改善箇所説明図（自動変速機セレクトレバー）

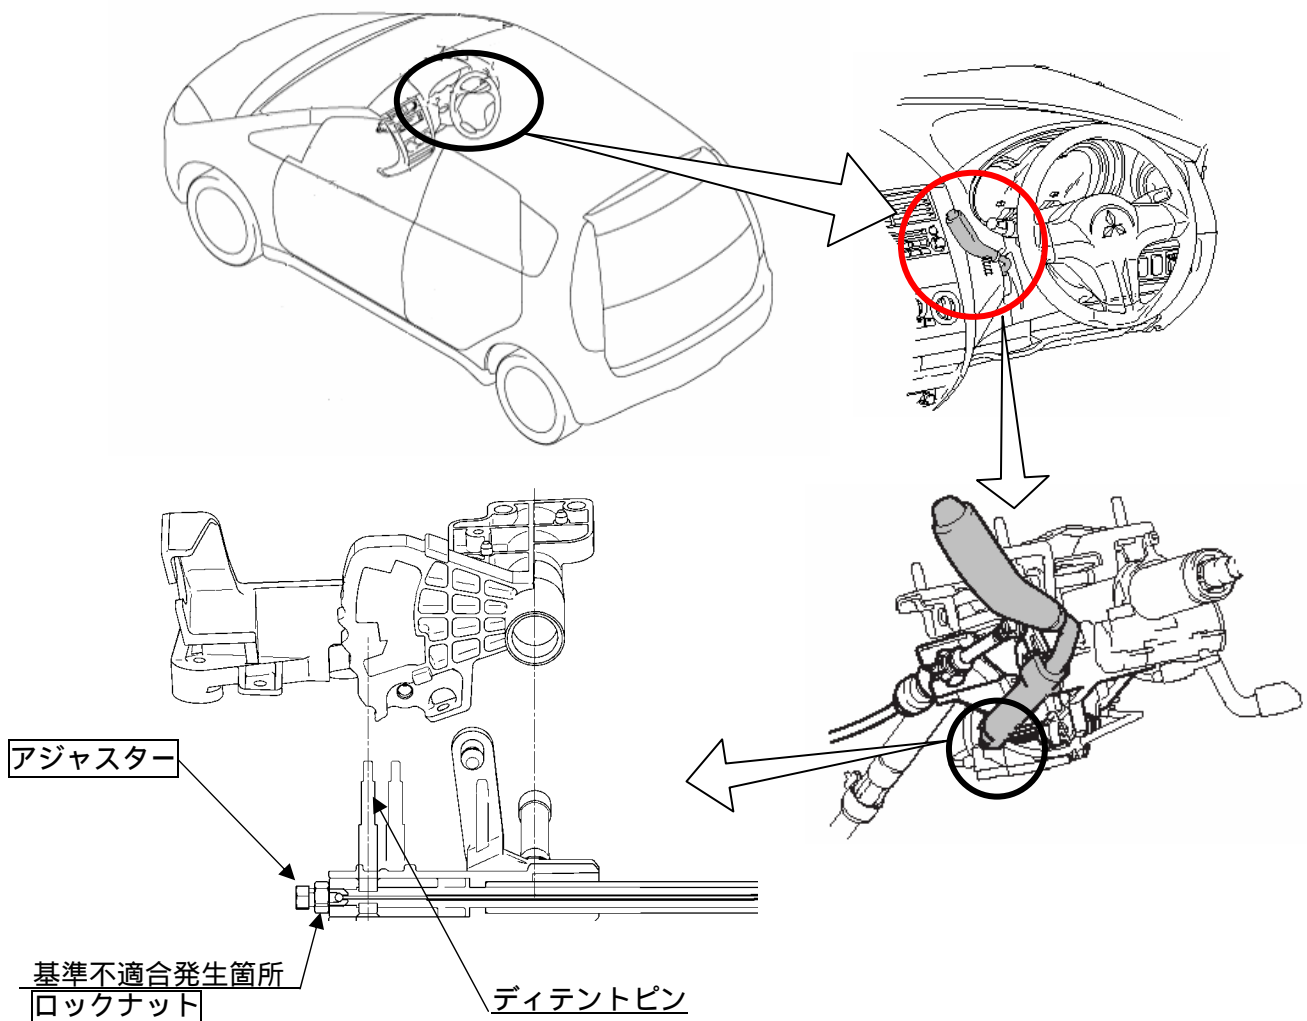
自動変速機セレクトレバーの作動を制限するディテントピンの位置調整用アジャスターの材質が不適切なため、熱劣化によりねじ部が変形してアジャスターを固定するロックナットが緩む場合がある。そのため、そのままの状態で使用を続けると、ディテントピンの位置がずれ、最悪の場合、RレンジからPレンジにシフトできなくなり、イグニッションキーが抜けず、施錠装置が機能しなくなるおそれがある。

全車両、アジャスターのロックナットの緩みを点検し、緩みのあるものは、アジャスターを調整し、ロックナットを規定トルクで締付け、ロックナット回転防止用スプリングを装着する。緩みのないものはロックナット回転防止用スプリングを装着する。
